改善箇所説明図

改善措置の内容

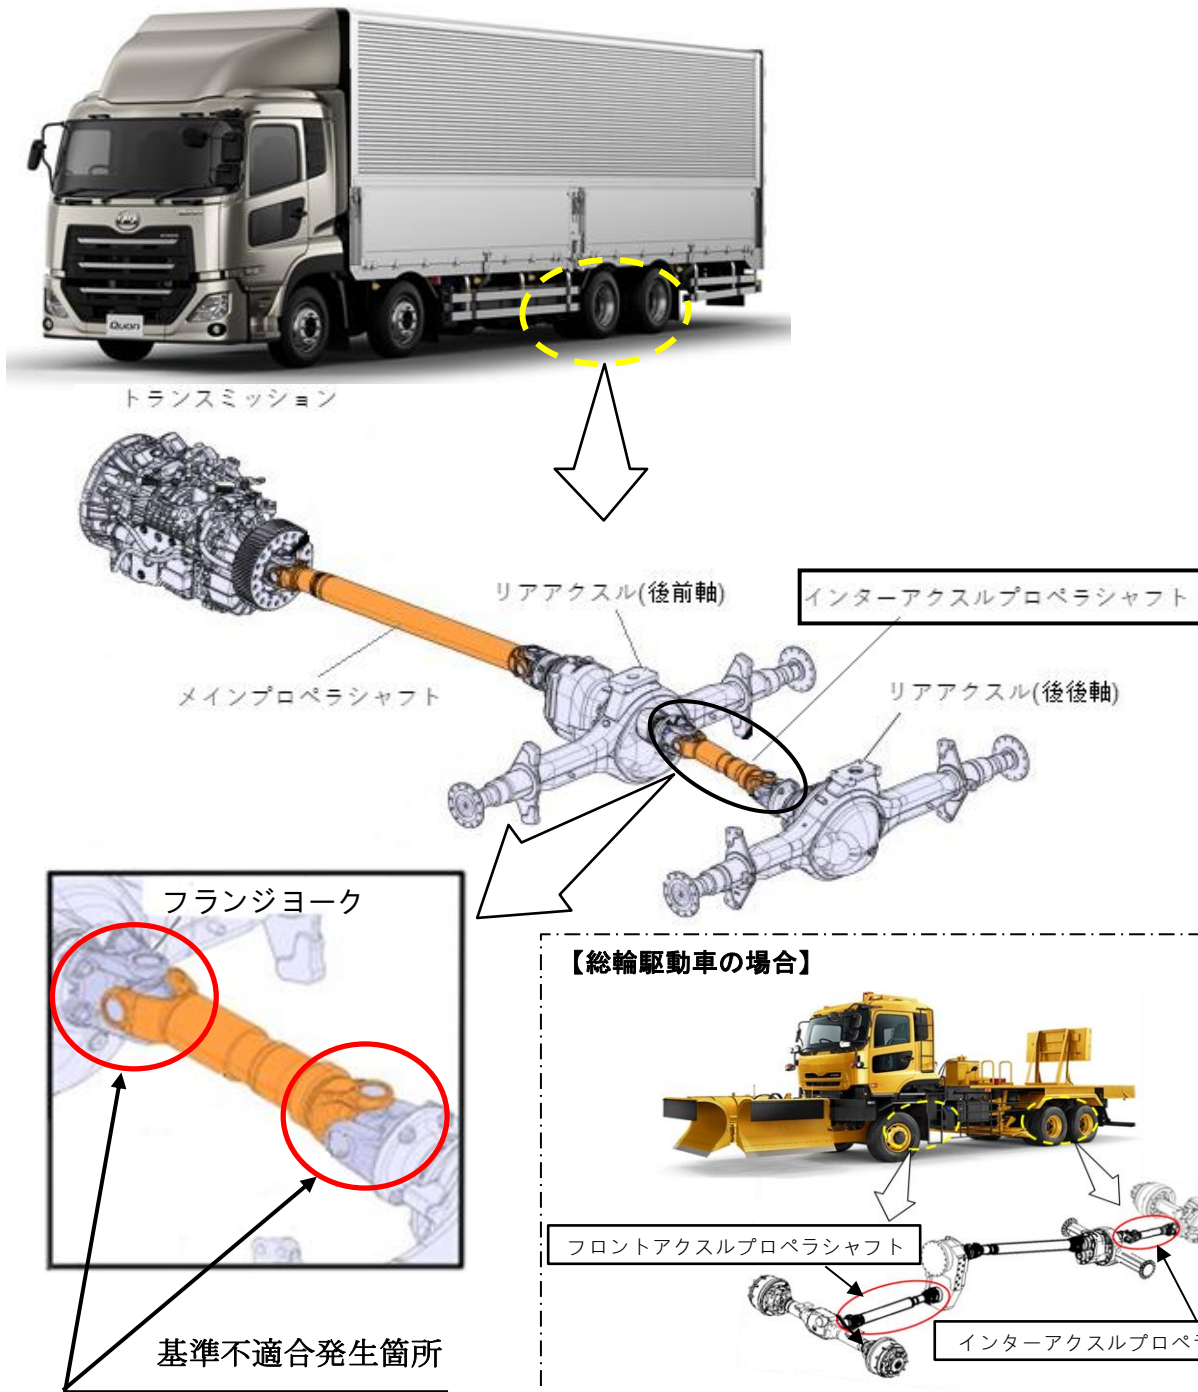
フロント及びインターアクスルプロペラシャフトにおいて、ユニバーサルジョイント組付け時の軸方向ガタ調整工程が不適切なため、当該ジョイント部の軸方向のガタが許容値を超えているものがある。そのため、そのままの状態で使用を続けると、グリースが漏れ出し泥水等がベアリングカップ内に浸入して、グリースの劣化による潤滑不足でベアリングが焼き付き、ユニバーサルジョイント部が破損し、最悪の場合、プロペラシャフトが脱落して走行不能となるおそれがある。

全車両、ユニバーサルジョイント部のガタ量を計測し、許容値を超えるものは、良品に交換する。但し、良品の準備に時間を要するため、以下の暫定措置を行う。

- ・ユニバーサルジョイント部にグリースが給脂できない場合は、良品に交換する。
- ・ガタ量が0.3mm以上の場合は、当該プロペラシャフトを良品に交換する。
- ・ガタ量が0.1mmを超え0.3mm未満の場合は、グリースを5,000km又は6か月毎のいずれか早く到達した時点で給脂を行い、準備ができ次第、良品に交換する。

なお、当該ジョイント部のガタ量の許容値(0.1mm以下)については、市場措置での確実な改善を期するため、その信頼性を改めて確認したうえで恒久措置に切り換える。
